## Verkeersbesluit Muntweg-Muntmeesterlaan; fietsoversteek

Kenmerk: D220316527

Een en ander zoals aangegeven op de bij dit besluit behorende situatietekening d.d. 15-05-2017 nr. 515674 -07

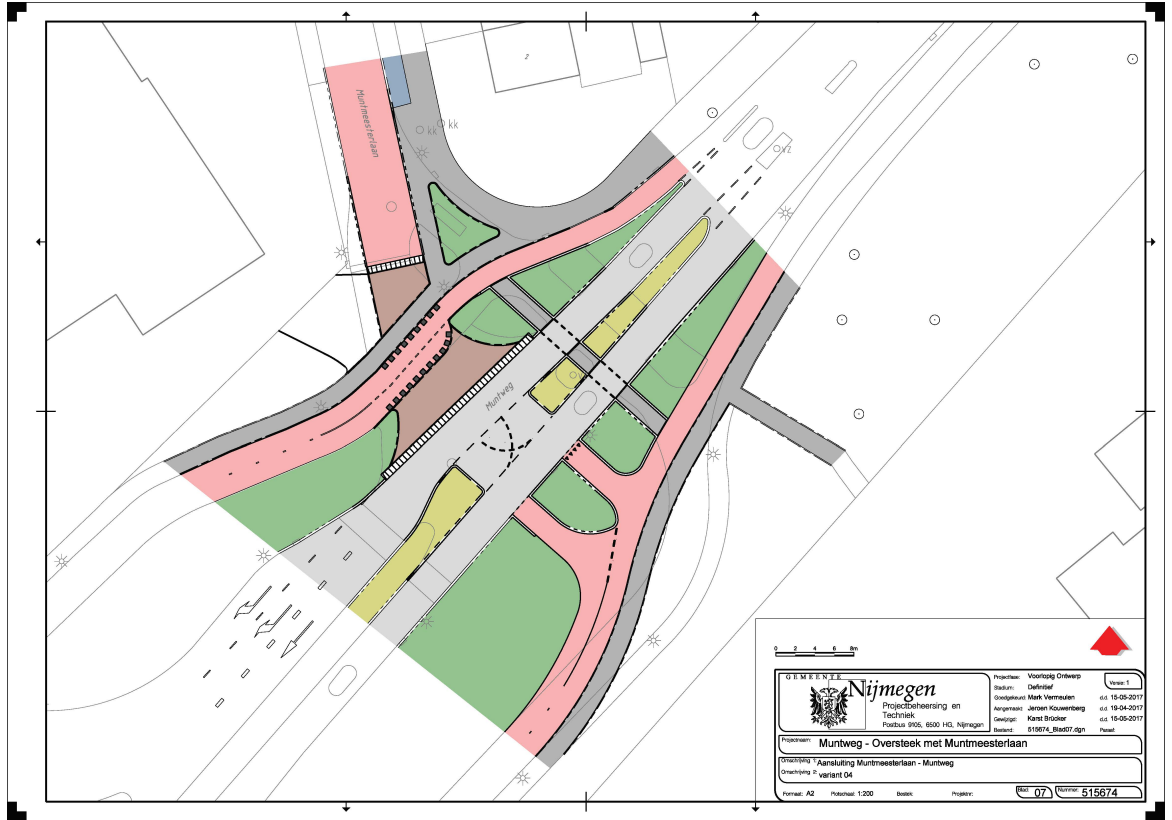
- I. Door intrekking van lid II, lid III en lid IV van verkeersbesluit Snelfietsroute Muntmeesterlaan, Muntweg, Goffertpark d.d. 13 juli 2015 nr. 15.0007156:
  - a. de voorrangssituatie op de kruising Muntmeesterlaan – Muntweg, waarbij de voorrang zodanig is geregeld dat weggebruikers op de snelfietsroute die de Muntweg oversteken voorrangsgerechtigd zijn ten opzichte van verkeer op de Muntweg, op te heffen;
  - b. de met borden L2 als bedoeld in bijlage 1 van het RVV 1990 in combinatie met zebra-markering aangeduide voetgangersoversteekplaats op de Muntweg direct ten oosten van de aansluiting Muntmeesterlaan op te heffen;

- c. de met borden A1 (30) als bedoeld in bijlage 1 van het RVV 1990 ingestelde maximumsnelheid van 30 km/uur op het gedeelte van de Muntweg vanaf de aansluiting Neerboscheweg - Weg door Jonkerbos tot het punt ca. 40 meter ten westen van de aansluiting Engelsstraat op te heffen;
- II. De voorrang ter hoogte van de aansluiting Muntweg – Muntmeesterlaan met borden B6 als bedoeld in bijlage 1 van het RVV 1990, haaiantanden en ook via aanleg van een inritconstructie zodanig te regelen dat verkeer op de Muntweg voorrangsgerechtigd is ten opzichte van overstekend verkeer vanaf de Muntmeesterlaan en vice versa;
